Città metropolitana di Venezia

COMMISSIONE VALUTAZIONE DI IMPATTO AMBIENTALE

Parere n. 10/2018

Costruzione di una grande struttura di vendita all'interno di un-edificio a torre da realizzarsi in comune di Venezia, località Marghera.

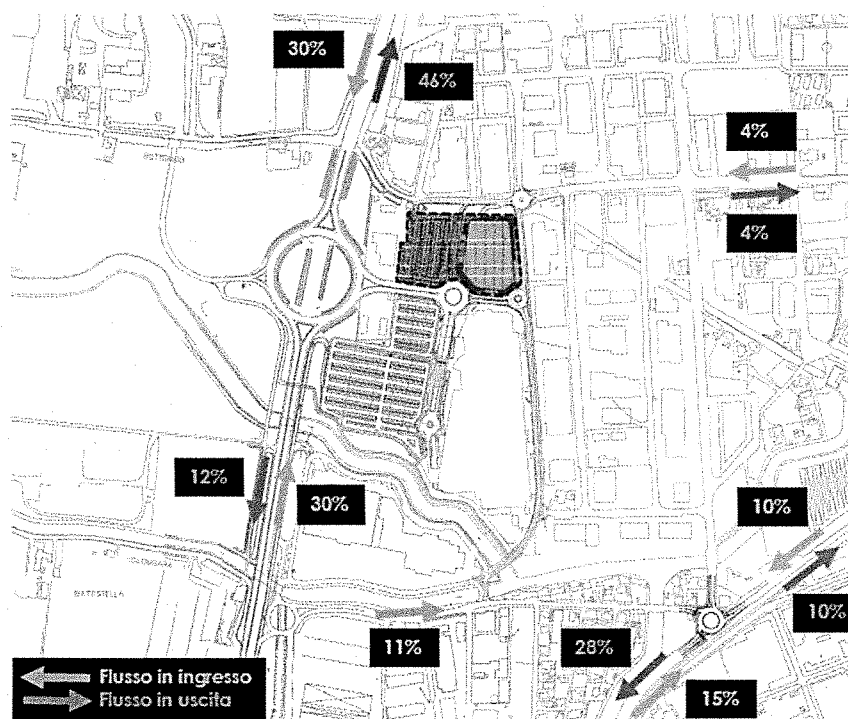
È stata accolta l'indicazione di facilitare l'accessibilità veicolare all'utenza, limitando i fenomeni di instabilità nella circolazione nell'anello rotatorio esistente tra l'ambito di espansione e il centro commerciale Nave de Vero. A tal proposito è stato spostato l'attraversamento pedonale a raso, inizialmente previsto in prossimità del ramo nord della rotatoria di accesso, verso l'uscita su Via Bottenigo. Inoltre in merito all'esistente attraversamento pedonale antistante l'ingresso principale del Centro Commerciale "Nave de Vero", è stato previsto di interdire l'attraversamento con posizionamento di barriere fisse e sbarre, accompagnando ed indirizzando i pedoni oltre la rampa di accesso al

È stata prevista una nuova distribuzione degli accessi veicolari:

- l'ingresso/uscita posta sul lato nord-ovest del parcheggio viene considerata di carattere ordinario dell'accesso;
- l'uscita dal parcheggio seminterrato su via Arduino è rimasta solo per emergenza mentre è stata prevista l'uscita ordinaria dall'autorimessa sul lato nord con immissione su via Bottenigo, con obbligo di svolta a destra per favorire il deflusso verso le strade perimetrali;

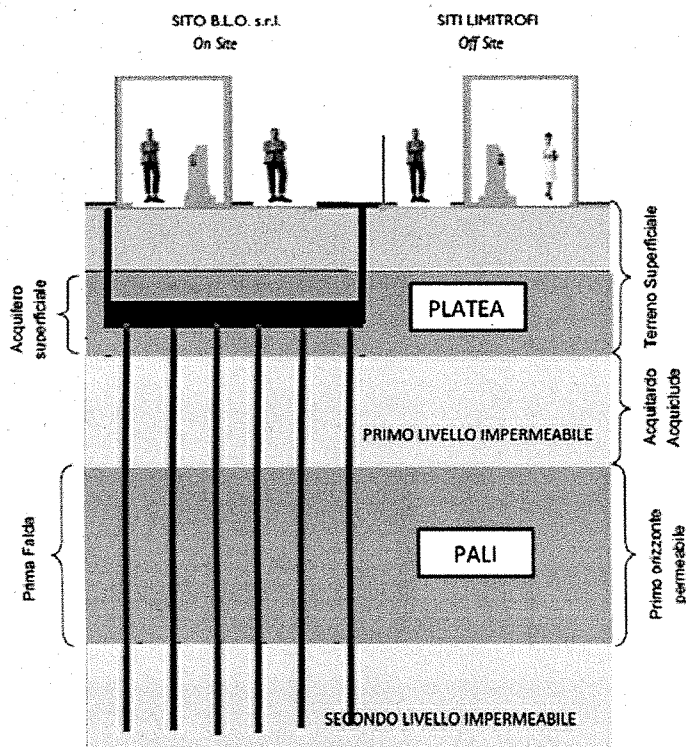
A tale proposito si conviene con quanto proposto dal progettista e si prescrive che il modello geotecnico preliminare descritto venga integrato e perfezionato mediante:

- *la verifica litologica degli strati individuati, mediante l'esecuzione di sondaggi a carotaggio continuo;*
- *la ricerca dei vari parametri geotecnici, mediante verifiche di laboratorio da campioni a carattere indisturbato, da prelevare nel corso dei sondaggi.*

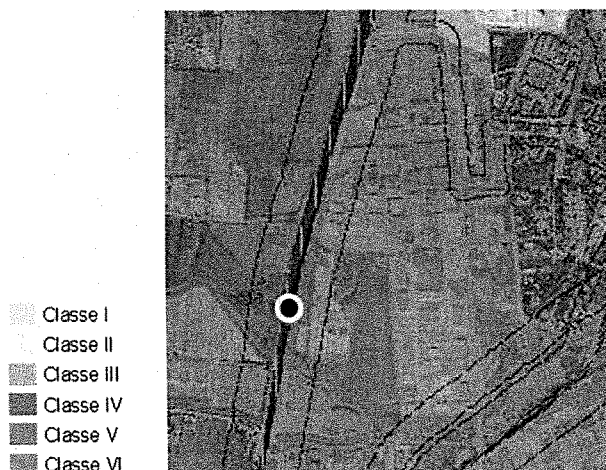
Si evidenzia che il valore di illuminamento medio E_m calcolato per la carreggiata 1 ($E_m=12.89$ lx pagina 5 allegato 1) risulta superiore al livello minimo previsto dalla norma UNI per questa categoria stradale ($E_m=10.00$ lx), tuttavia poiché la L.R. 17/09 prevede che il valore di illuminamento medio non superi il livello minimo di illuminamento mantenuto previsto dalle norme specifiche di sicurezza (Art. 9, comma 2, punto c) della L.R. 17/09) il valore riportato è da considerarsi non conforme.

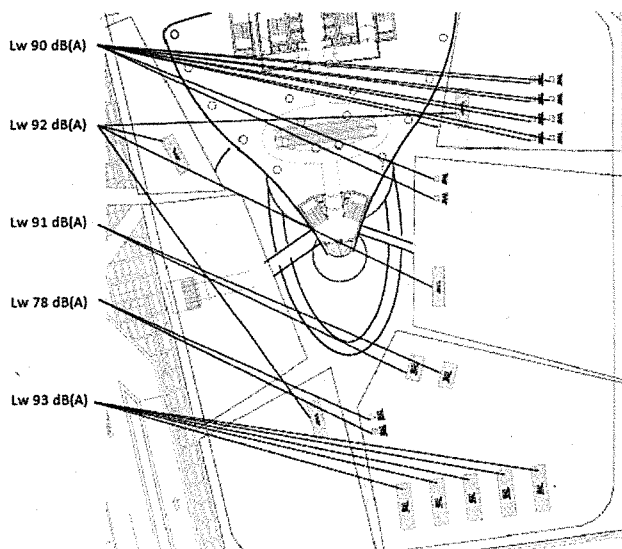
Per quanto concerne gli impianti tecnologici posizionati esternamente il redattore si limita ad illustrare la loro posizione e a fornire un indicazione di potenza sonora, vedasi immagine a lato. Non sono riportate le informazioni richieste dal comma 2 art. 5 del DDG ARPAV n°3/2008.
